RESPUESTA OBSERVACIONES CONSULTA EAE – Edición 5 (aprobado)

PLAN REGULADOR COMUNAL DE PAPUDO
06 NOVIEMBRE 2020

ILUSTRE
MUNICIPALIDAD
de Papudo

Terreno Camping

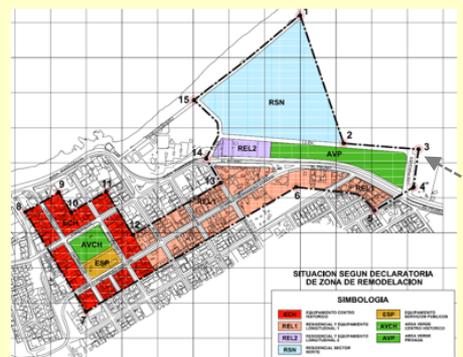
OBS1: se solicita mantener uso vigente o actualizarlo manteniendo carácter y uso recreativo zona área verde (14-30-73-98-157-167-169-176-188-190-195-199-211-215-217-223-238-244-252-262-279-289-298-316-343-354-365-374-380-389-397-410-416-444-465-467); y reevaluar asignación de este espacio, es uno de los únicos puntos donde se puede realizar un parque cercano al mar (61)

NO SE ACOGE:

Zona acoge uso de camping en PRC vigente, no corresponde a un área verde. Por otra parte, el uso recreacional es un tipo de equipamiento.

El plan considera zona ZPC para parques en situación de borde costero. No obstante, la necesidad de áreas verdes en el sector se cumple con el Parque Municipal y el cumplimiento del estándar SIEDU de superficie de área verde.

Disminución de afectaciones

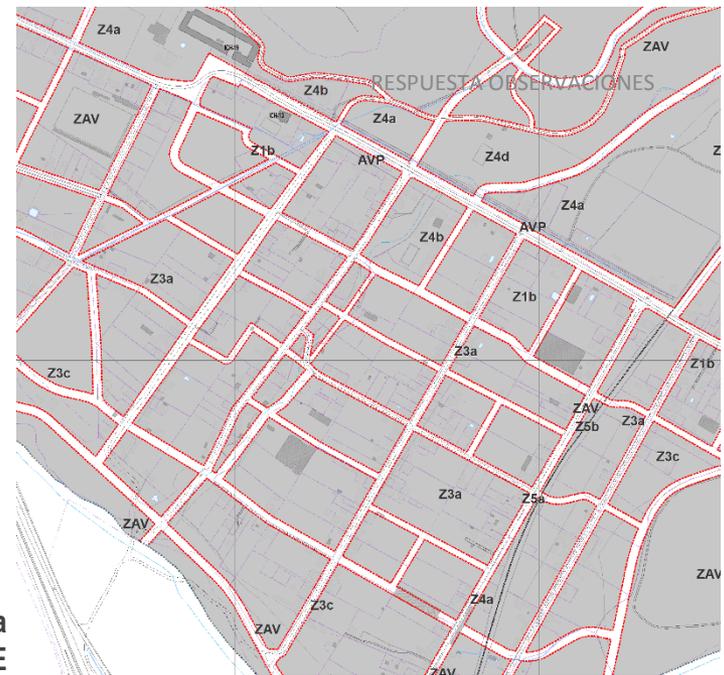
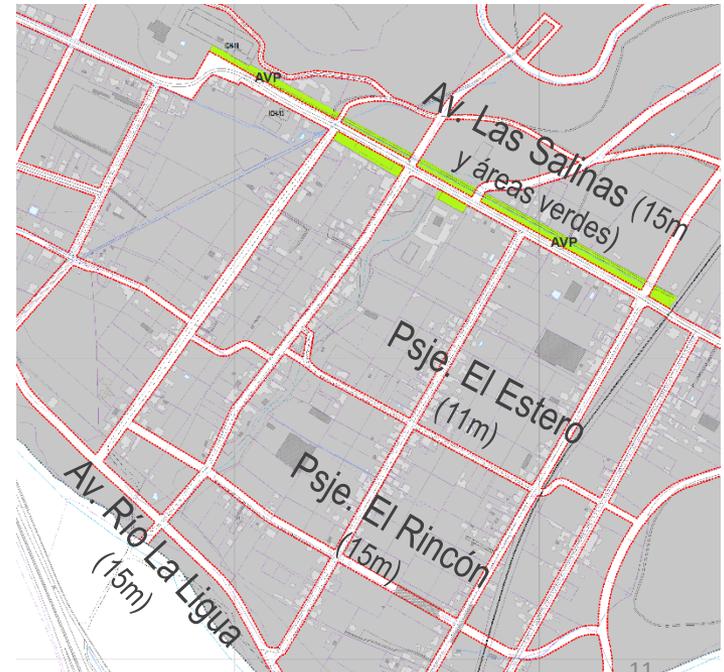
OBS1: Considerar la opción del plano N° 2 (2-4-7-9-10-16-17-18-26-27-S/F 2); disminuya cortes a terrenos y calles innecesarias (1-3-6-7-8-9-11-12-13-16-19-20-21-22-23-24-S/F 1-S/F 2)

SE ACOGE:

Se disminuye cantidad de aperturas viales, considerando de manera general las actuales servidumbres existentes y vías en sector no consolidado.

En el sector consolidado, esto se reduce a una Red vial compuesta por: la sucesión de 1 Oriente, 2 oriente, 3 Oriente, 4 Oriente y 5 Oriente; y las transversales Av. Las Salinas, Psje. El Estero y Psje. El Rincón. Todas estas existentes en la mayor parte de sus tramos. A estas se les suma la Av. Río La Ligua como vialidad de ribereña.

Mantener la actividad agrícola

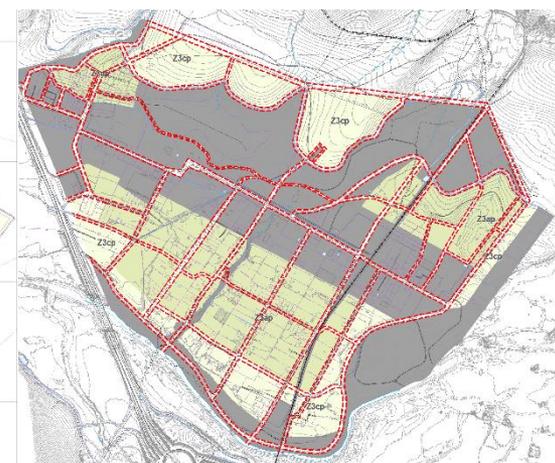
OBS2: La parcela se verá perjudicada, lo que como consecuencia traerá problemas con la actividad agrícola (2-6); afecta al rubro de la agricultura (9); se sugiere mantener la actividad agrícola, la cual debe seguir potencial por INDAP (17); Mantener rubro [agrícola], subdivisión de 600 m2 (18); que se proteja la agricultura familiar cooperativa del sector (25)

SE ACOGE:

Además de disminución de vialidad, se ajustan zonas Z3a y Z3c, zonas de vocación residencial de baja ocupación de suelo.

Estas zonas se proponen como una zona compatible con al voluntad de ciertos residentes por resguardar condiciones las condiciones para la agricultura familiar. Se ajustan las normas urbanísticas disminuyendo el coeficiente de constructibilidad de Z3c de 0,8 a 0,5, y se mantiene la subdivisión predial mínima y densidad existente

Mantener la actividad agrícola

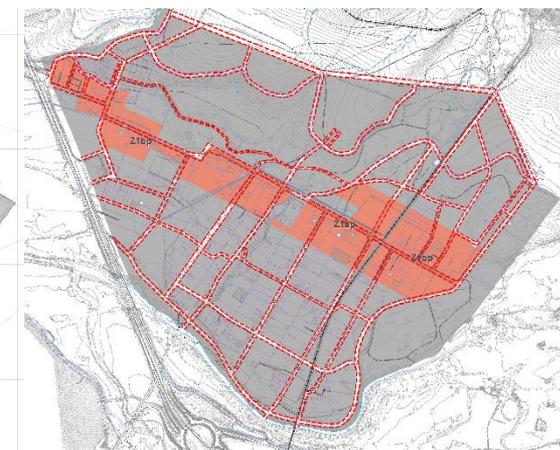
OBS3: Disponer de terrenos bien localizados con condiciones normativas que permitan aplicar programas habitacionales (observación contraparte técnica municipal).

SE ACOGE:

Se aumenta la zona Z1b orientada para la concentración de comercio y posibilitar mayor densidad, menor subdivisión de suelo y mayor altura para equipamiento.

Otras modificaciones generales

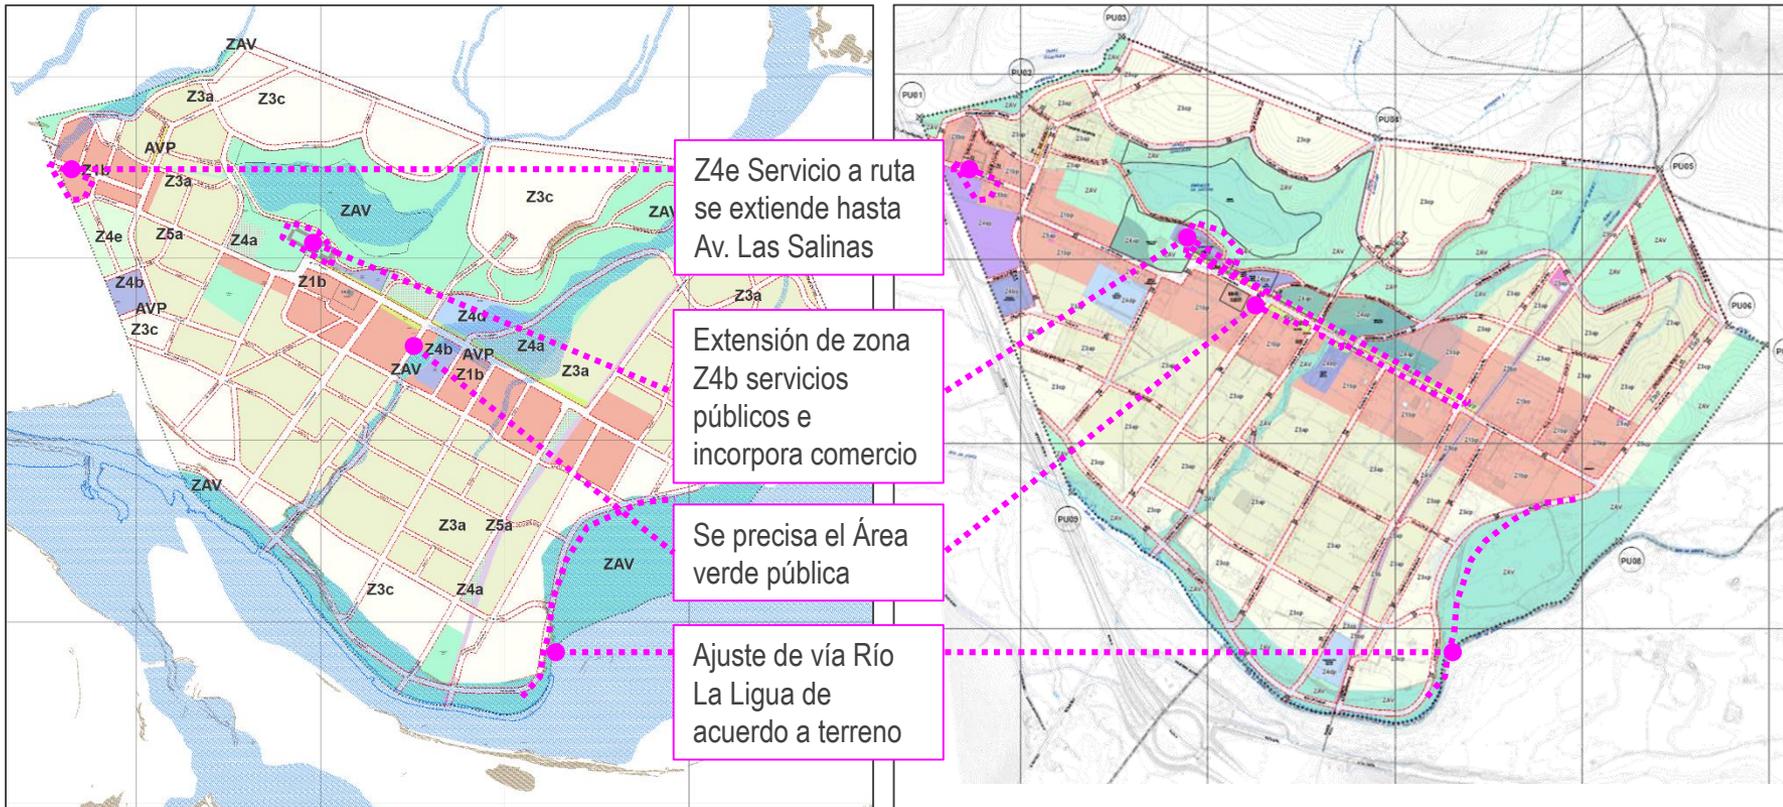
OBS4: se requiere revisar en detalle zonificación y vialidad de Pullally (observación contraparte técnica municipal).

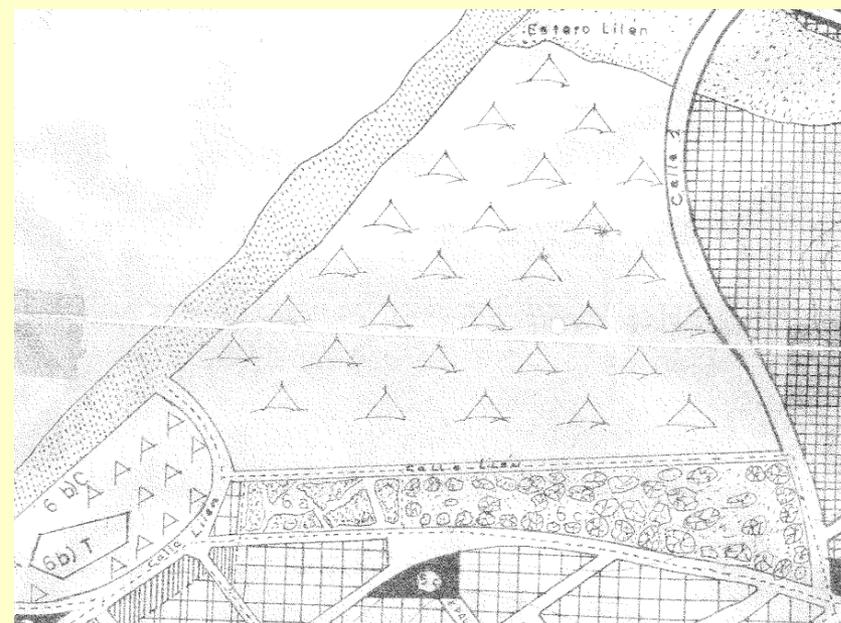
N° Folio	Nombre del solicitante	Observación
15-30-73-98-157-167-169-176-188-190-195-199-211-215-217-223-238-244-252-262-279-289-298-316-343-354-365-374-380-389-397-410-416-444-465-467	Sergio Rebolledo-Juan Carlos Villalta-Andrea Espindola-Vanessa Porte Encina-Paula Orchard Vergara-Consuelo Olivares Ponce-Consuelo Olivares Ponce-Ian Porte Cuevas-Margarita Sandoval-Margarita Sandoval-Danitza Araya-Danitza Araya-Maria Jose Sanchez Jasen-Barbara Paredes -Barbara Paredes -Marcela Gonzalez Barrientos-Athenas Sara Elgueta Dedes-Francisca Espinoza Diaz-Ana Maria Rodriguez Vigo-Nelson Rebolledo Ribotta-Paula Rivera Luque-Juan Perez Bassi-Carmen Guerra Marin-Maria Alejandra Elgueta Astaburuaga-Marta Antonucci-Magdalena Moreno Garcia-Marcela Valdivieso Fadic-Patricia Araya Navarro-Karla Barnachea Vergara- Rony Goldschmied Neger-Gino Antonio Encina Cueto -Sergio Rebolledo -Sergio Raul Melnick Israel -Andrew Hodgkin - Omar Donoso Guerra-Pablo Gurruchaga	se solicita mantener uso vigente o actualizarlo manteniendo carácter y uso recreativo zona área verde

Zona acoge uso de camping en PRC vigente, no corresponde a un área verde, sino a un uso residencial de acuerdo a Dictamen 025744N17.

El plan reconoce la condición de área de borde costero, bajo la línea de playa, como área de borde mar ABM. Respecto a la demanda de áreas verdes en el sector, se estima cubierta por el Parque Municipal y el cumplimiento del estándar SIEDU.

Terreno Camping

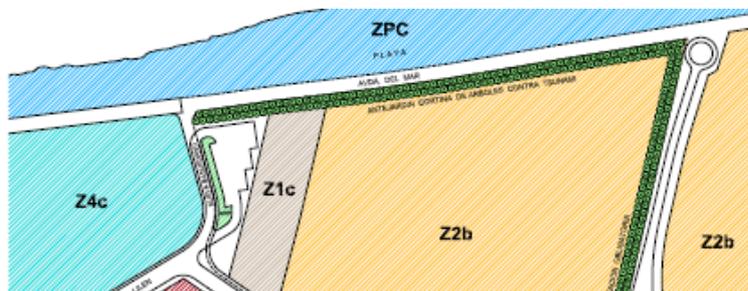
OBS2: en lugar de Nueva 1 se propone fortalecer Nueva Baquedano permitiendo generar: 1) Acceso a la Playa ; 2) Acceso vehicular a Equipamiento (como zona Z1c); 3) Estacionamiento vehicular; y 4) vía de evacuación más expedita (Correo electrónico 17012020_5)

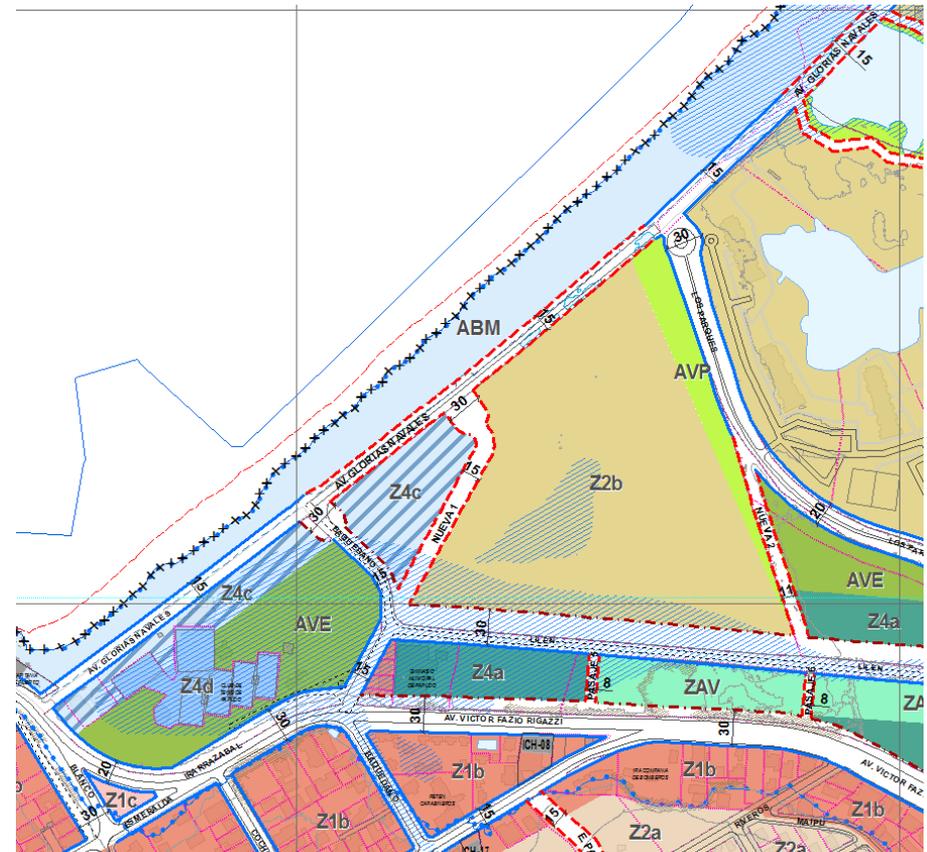
OBS4: aumentar zona de protección costera; y sumar bosque en lote 90-6 de 10 m de ancho como mitigación (Correo electrónico 17012020_5)

NO SE ACOGE:

Por lo tanto, se ajusta la definición considerando la actual ARBM del plan seccional de Punta Puyai. En este sentido, se establece una ABM Área de Borde Mar, correspondiente a un área de bien nacional de uso público que se encuentra entre la línea de costa y la línea de la playa oficial.

Área Verde Quebradas

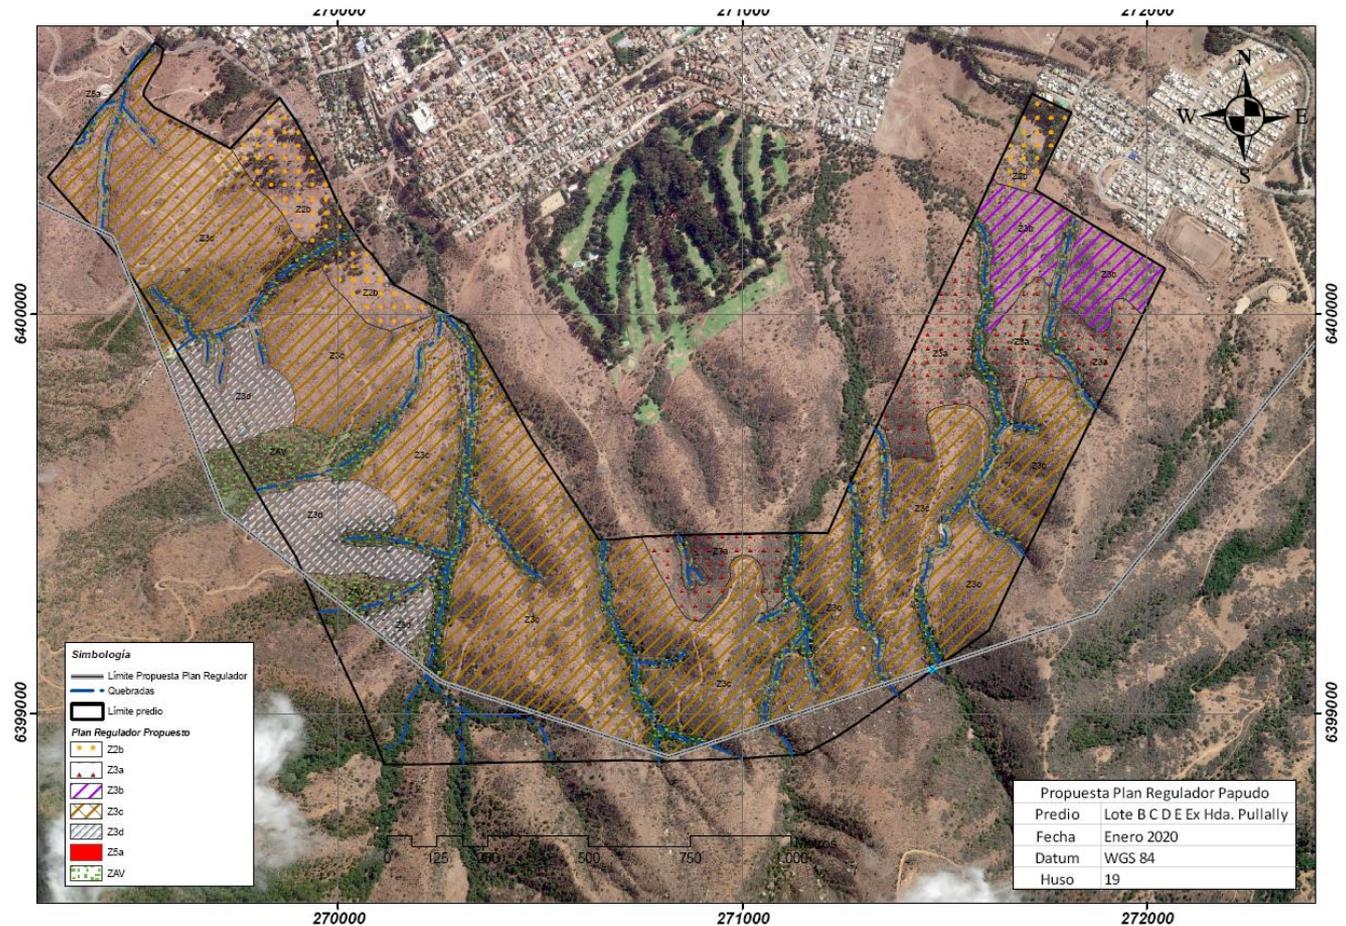
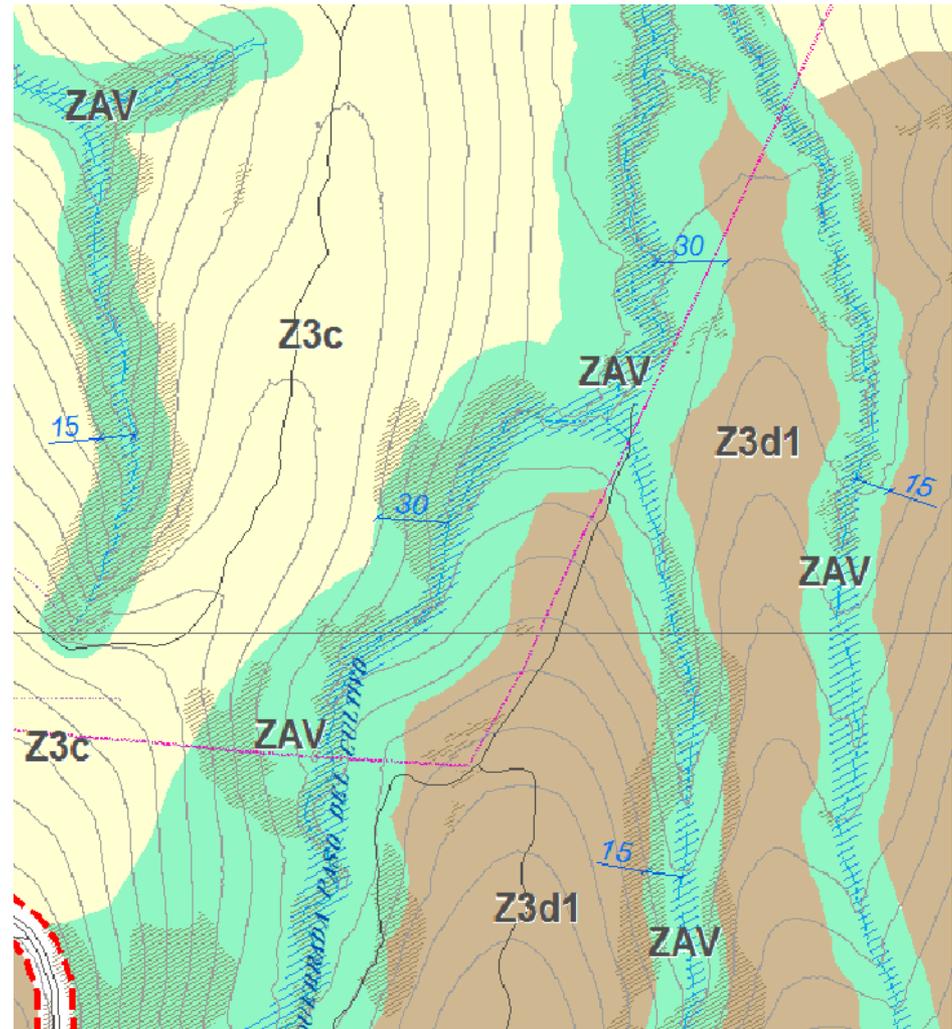
OBS1 (cont.): ZAV : se solicita acotar la protección a un ancho de 30 m totales (15 a cada lado), y en las zonas de mayor densidad boscosa, así como en la quebrada del francés ampliar a 40 m (20 a cada lado) (102); y Las Áreas verdes de quebradas no debiesen dibujarse considerando los criterios legales (Minagri DS 82, y plan intercomunal) que definen anchos desde los 5m, según sección de cauce, 15m o 30m según tipo de escurrimiento y los 50m para la quebrada del francés del intercomunal; y dibujar el área verde por densidad boscosa, esto determinaría anchos variables (Correo electrónico 170320)

Antecedente Observación N°102 . Se solicita ajustar a criterio de establecer distancia regular de 15m a cada lado y 20 m en el caso de la Quebrada El Francés.

SE ACOGE PARCIAL:

1. Áreas de riesgo de inundación o flujo de detritos ya consideradas en las áreas de riesgo AR1 y AR2;
2. Anchos regulares asociados a cauces no permanentes según Ley 20283 (15 m);
3. Áreas de alta densidad de vegetación identificados según Antecedente contraparte técnica municipal; y
4. Se mantiene dimensión de la Quebrada El Francés, en función del Plan Regulador Intercomunal Satélite Borde Costero Norte.

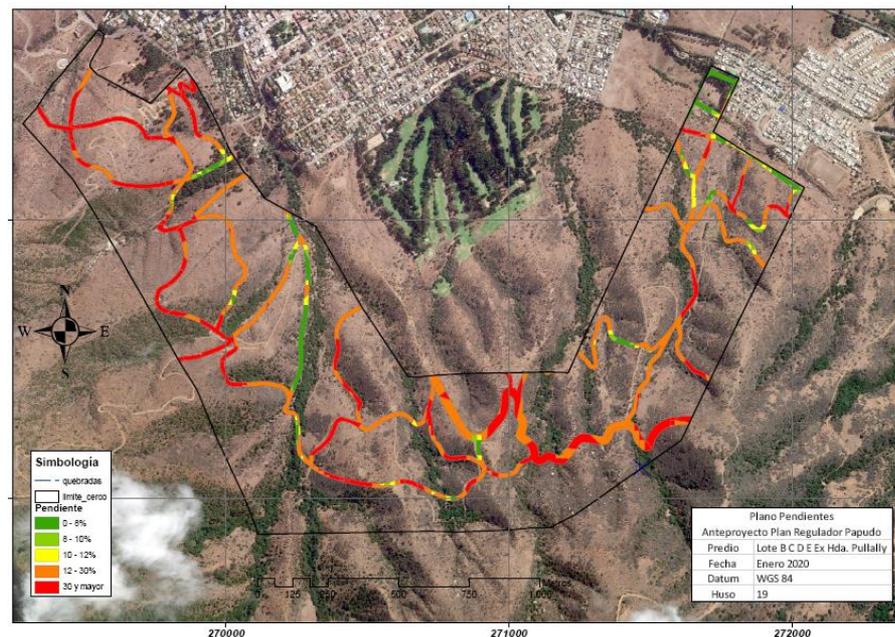
OBS3: Red vial considera gravamen total de 24 ha del predio y un tramado carente de sentido urbanístico y de conservación de la riqueza ambiental, además de tramos con riesgos técnicos viales por alta pendiente. Eliminar red vial dentro de predio ex hacienda Pullally, LT B,C,D,E; aprovechar caminos existentes, evitando trazados paralelos y nuevas aperturas con calles con pendientes sobre 20%, nueva vialidad debe irse definiendo en conjunto con desarrollador urbanístico y la dirección de obras municipales (102); vialidad propuesta se ubica al costado de cauces, en ladera de quebradas. impactarán irreversiblemente a las quebradas cuyos cauces se deben proteger por cuanto deben ser reemplazados por trazados que se alejen de los cauces para no afectar las quebradas y sus ecosistemas: Calle J, Calle C, Calle I, Calle N, Calle O, Qda Paso del Cultivo, Calle Q, Calle R, Nueva Los Pescadores y Calle K (Correo electrónico 17012020_8); uno de los atributos de Papudo es contar con una red de senderos para hacer caminatas (trekking) y bicicletas por sectores de interés natural y paisajístico. La propuesta de Plan Regulador debiera reconocer estos senderos asegurando su calidad de uso público (Correo electrónico 17012020_8); se requiere revisar en detalle zonificación y vialidad de Papudo de acuerdo a Acta 18 del 19/08/2019 (Correo electrónico 17012020_7); y vialidad propuesta afectaría fuertemente las quebradas al ser muy extensa y con marcadas pendientes, lo que significaría que para lograr fajas de 15 metros, mucho corte y relleno, esto

esto significaría una fuerte alteración de los escurrimientos superficiales de agua, (...) En los cerros existe una red vial de caminos en tierra que puede ser usada como base sin proyectar nuevos caminos, Usar la red de caminos existentes como base. En la propuesta esta red se usa en parte, y en otras partes se descarta, además El bypass de vialidad constituye una intervención demasiado fuerte que se suma a la red planteada, y que no sabemos si será viable o no. (Correo electrónico 170320)

Considerando las observaciones, y en **atención a la disminución de la densidad propuesta para las zonas de extensión**, se **disminuye la cantidad de red vial estructurante** y se consideran circulaciones peatonales (trekking), por lo cual, de acuerdo a los criterios ajustados se considera lo siguiente:

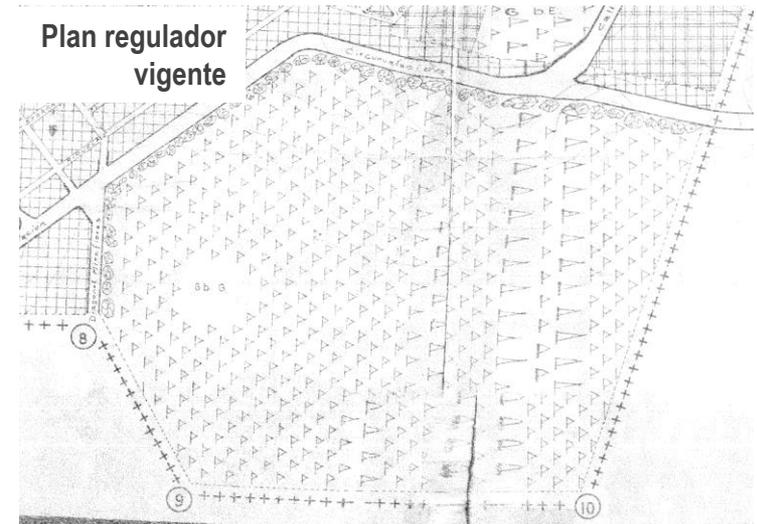
OBS1: Se solicita no modificar el uso de suelo de la zona tipificada "Área Verde Deportiva" zona sur, zona 6b. G. Esta zona es importante para el desarrollo urbano y turístico de Papudo. (2-37-44-45-60-63-82-99-112-155-163-180-191-214-226-241-258-259-286-295-313-344-356-366-369-377-386-403-412-413-440-441-453-473); y no es entendible o justificable cambio de destino del club de golf desde área verde a zona de equipamiento deportivo pues esta nueva destinación pone en riesgo la pérdida de área silvestres, así como el parque municipal, bosque al costado de la ruta F-30 (Correo electrónico 17012020_1).

La zona 6bG corresponde a las áreas verdes y paseos de tipo parques deportivos, donde se permiten plazas y juegos infantiles, y pequeños edificios complementarios, cuyo sufijo G es asociado en el plano al Club de Golf.

En función de antecedentes DOM sobre el club de golf, se señala que la situación actual de materialización total del club de golf hace desestimar la extensión del área verde deportiva golf, debido a que ya no tendría fundamento para un área extendida de área verde para el Club de Golf. La nueva zona 4d corresponde a una zona que acoge equipamiento deportivo, acotándose al área consolidada por el Club de Golf.
